## Création d'un réseau de chaleur au bois pour le quartier Grammont de Rouen (76)

*Analyse des offres pour la délégation du service public  
de chauffage urbain - Quartier Grammont*

Figure 1 : Esquisse projet SOCGRAM

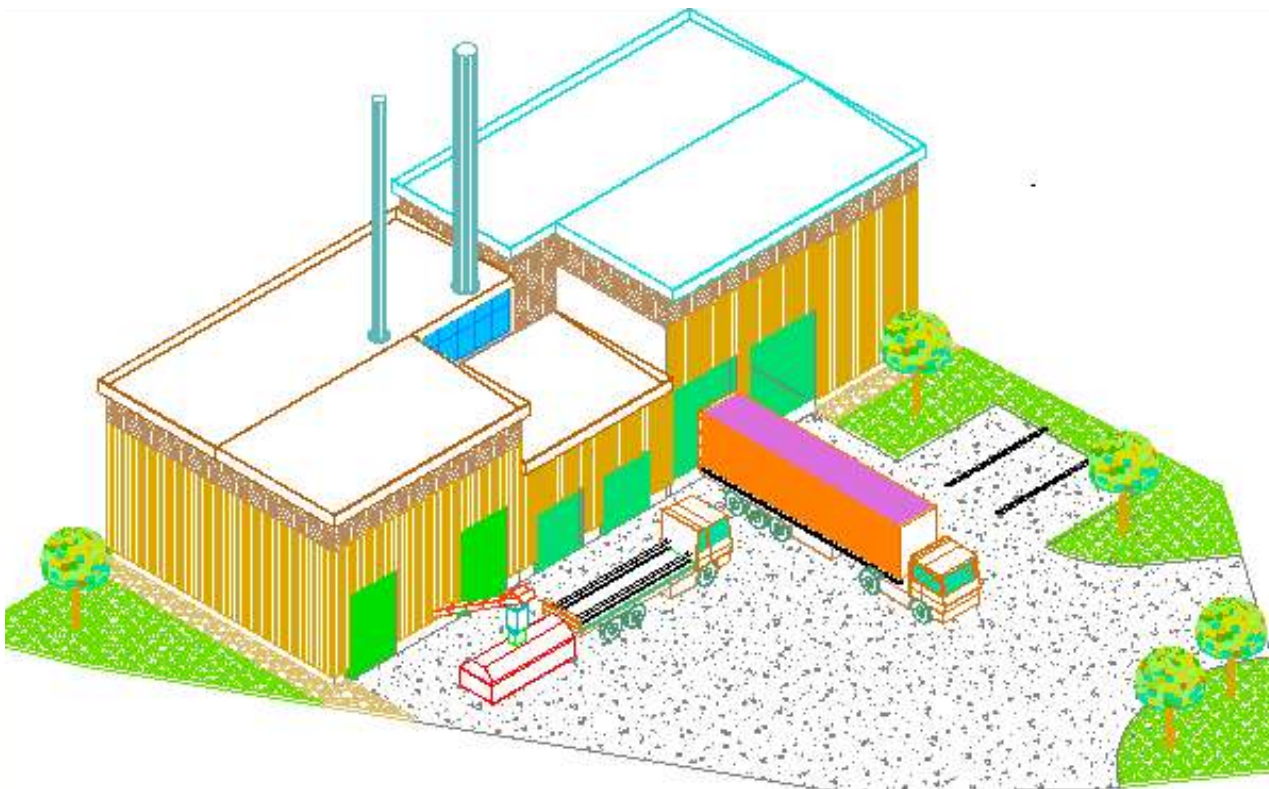
*SOCCRAM fait apparaître deux cheminées sur les esquisses architecturales et prévoit trois cheminées dans le descriptif. Le candidat devra préciser ce point.*

- **Volumétries et réglementation** : le volume (de 9,50m à 11,00m de hauteur) est implanté sur la limite séparative, ce qui est incompatible avec l'article UA7 du PLU.

- SOCCRAM précisera si des aménagements ont été prévus pour minimiser la gêne par la traversée de la rue Plantagenêt lors des livraisons de combustible.			
CHAUFFERIE/CENTRALE	DALKIA	SOCCRAM	Etude de faisabilité/ARBN (Dossier de consultation)
Chaudière bois			
Puissance chaudières (MW)	4,5	3,6	4,5
Nombre chaudières	1	1	1
Chaudières appoint			
Puissance chaudières (MW)	1,5 MW gaz naturel (appoint)	1,22 MW gaz naturel ou fioul (appoint)	8 MW chaufferie centrale + 1,9 MW Clinique Mathilde
Nombre de générateurs	2	2	2
Puissance totale du site (MW)	6,0 MW	4,82 MW	12,5 MW + 1,9 MW Clinique
Indicateurs énergétiques			
Taux de couverture bois (%)	85,9	83,0	86,0
Rendement global (%)	77,4	74,2	75,2
Consommations bois (t/an)	5 601	5 745	5 400
RESEAU			
MWh utiles vendus (2011)	12 608 MWh utiles / an	12 576 MWh utiles / an	12 576 MWh utiles / an
Puissance sous-câble (2014)	8 050 kW	8 050 kW	8 050 kW
Longueur à créer	1 566 ml	1 430 ml	1 430 ml
